Las obras ejecutadas y por ejecutar en el Puerto de Valparaíso

W. KAMP

Fig. 14.—

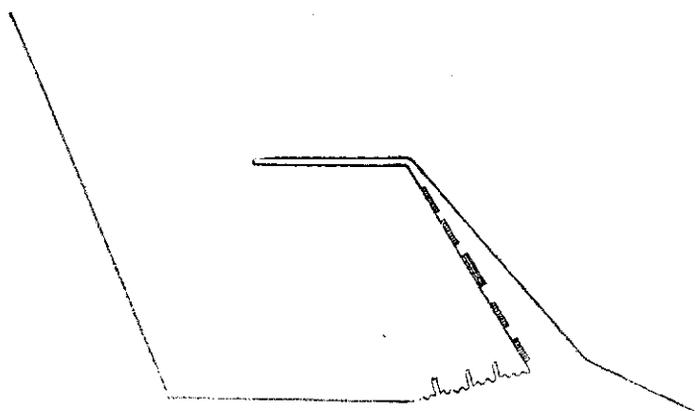
Una notable mejora en el conjunto de estos servicios se obtendría por medio de una modificación relativamente fácil de hacer, o sea, ensanchar la superficie de agua de la poza del espigón a costo de angostar el terraplén del mismo en forma como está dibujado en la figura N.º 14. Así se obtendría un pequeño puerto interior cuya forma atenuaría la agitación de agua que entraría por su boca, porque hacia el interior se ensancharía y también por construirse la ribera que cae en el actual espigón en forma de enrocado. Este puertecito daría cabida a todas las embarcaciones menores en su parte oriente donde se le haría escaleras y muelles que parcialmente quedarían muy cerca de la estación de los FF. CC. Finalmente, por haberse ensanchado notablemente la superficie de la poza ésta ofrecería ahora facilidad para la maniobra

de las naves a fin de poder usar el malecón Prat. El extremo oriente de este malecón formaría el límite indicado y racional entre el recinto comercial y los terrenos públicos.

El espigón se encuentra aún inconcluso. Falta hacer la última capa de su relleno y la superestructura de mampostería de sus muros. La infraestructura de estos últimos se compone de bloques inclinados que aún sería fácil remover.

El contratista necesita para la construcción del molo grande una enorme cantidad de arena que tiene que buscar a mucha distancia de su obra. Para él sería una ventaja de tomar ahí cerca la arena que forma el relleno del espigón. Una vez abierta una brecha en el muro de costado la draga de succión entrará fácilmente para hacer este trabajo.

El prisma de enrocados detrás del muro poniente del espigón debería removerse con draga de capacho y podrá utilizarse para defender el costado poniente del antiguo terraplén que convendría conservar contra el muro oriente del espigón.

Finalmente los bloques inclinados de la infraestructura del muro poniente se removerían con grúa. Parte de ellos se usaría en el revestimiento del mencionado terraplén y para hacer un murito con sólo dos o tres metros de profundidad para las embarcaciones menores, y el exceso de los bloques podría ser usado en la construcción del molo. Como estos bloques ya han sido pagados al contratista sería para éste una notable economía de usarlos en la construcción nueva. Parte de esta economía serviría para pagar al contratista todo el demás trabajo que habría que hacer para realizar esta modificación.

Fig. 15

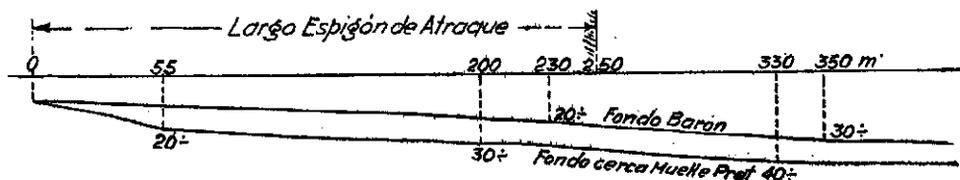
Es curioso observar que el señor Lira supone que yo no haya mirado las curvas de nivel, cuando precisamente por haberme dado cuenta de ellas pude afirmar que la situación en Barón era más ventajosa para la construcción de un espigón que frente al muelle Prat, lo que simplemente salta a la vista al mirar los perfiles longitudinales del fondo submarino sobre el centro de ambos espigones en la figura que sigue.

Tómese, además, en cuenta que el fondo en Barón es mucho menos fangoso que frente al muelle Prat.

Fig. 16

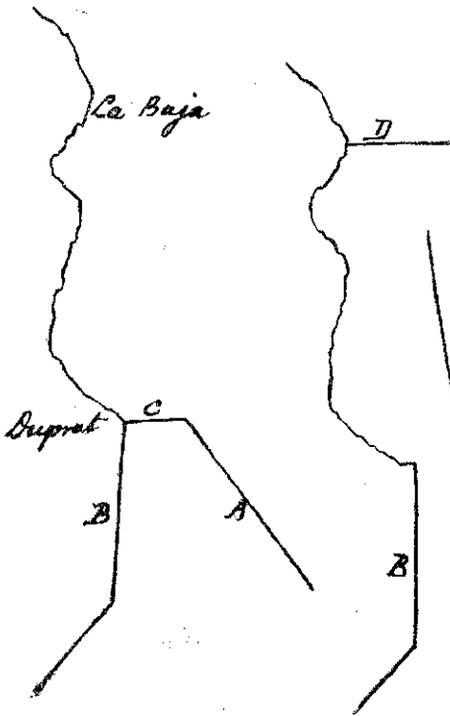
La forma de embudo que dan los muros *A* y *B* y el hecho de ser el fondo *C* también un muro vertical, hará que en la parte de la dársena que parece la más abrigada se formará una agitación bien molesta; véase la figura 16 y compárese con lo que pueda observarse en la poza del espigón durante días de temporal. Es muy probable que tal agitación disminuiría notablemente en caso de existir comunicación abierta entre la dársena que contemplamos y la de Las Habas al norte de ella, como indica la figura 17.

Con la construcción del molo transversal *D* de la Baja parece muy probable que el movimiento de las olas grandes pase de largo por la boca inmediatamente al sur de él, de manera que no entraría gran oleaje en la dársena de Las Habas.

Fig. 18

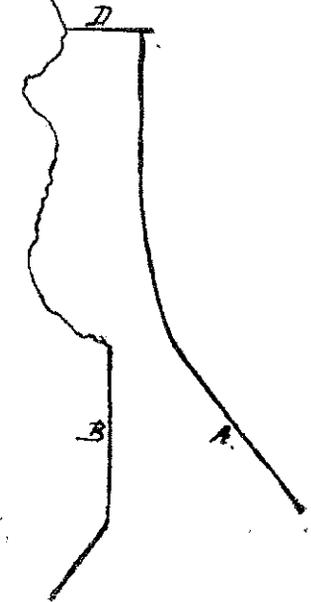
En caso de notarse, sin embargo, un movimiento molesto de aguas en la dársena de Las Habas, su boca se cerraría y así se obtendría una dársena de refugio completamente segura. (Fig. 18).
